## 小型トラック 灯火装置（前面方向指示器）のリコールについて

（届出日：令和7年3月27日、作業開始日：令和7年3月28日）

リコール番号 5637

## 改善箇所説明図

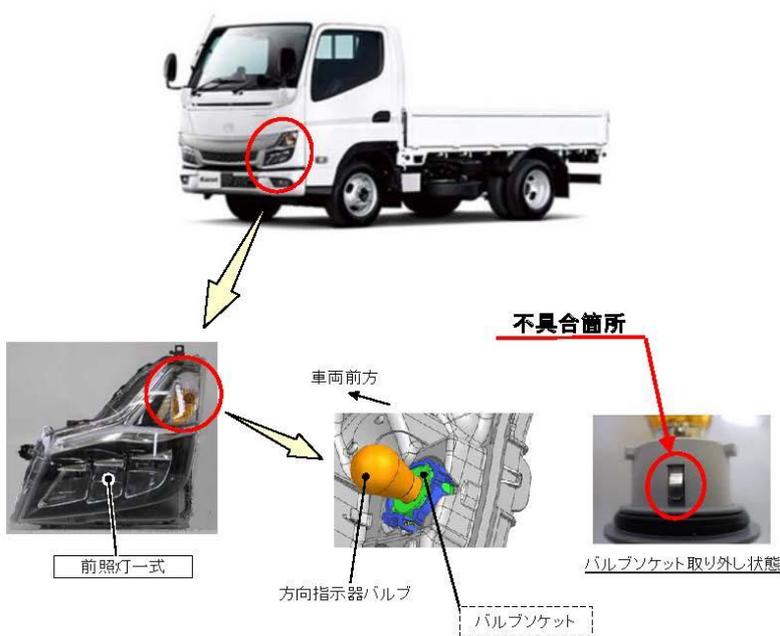
※右側前照灯の方向指示器も同様。

前照灯一体式方向指示器を装着したトラックとバスにおいて、設計検討が不適切なため、方向指示器のバルブソケットと前照灯側コンタクトリングの接点端子の接圧が不足しているものがある。そのため、そのままの状態で使用を続けると、方向指示器点滅の繰り返しによって端子に酸化被膜が生じ、この酸化被膜が増大すると、バルブソケットとコンタクトリングの端子が焼損・溶損して、方向指示器が不灯になる。

全車両、前照灯の製造番号を確認して不具合品が装着されていると判断されたものは方向指示器のバルブソケット端子を点検し、焼損・溶損が認められた場合は前照灯一式を対策品に交換する。

なお、焼損・溶損が認められない場合はバルブソケットを対策品に交換する。

注：  はバルブソケット端子に焼損・溶損が認められた場合に、 は認められなかった場合に、対策品と交換する部品を示す。
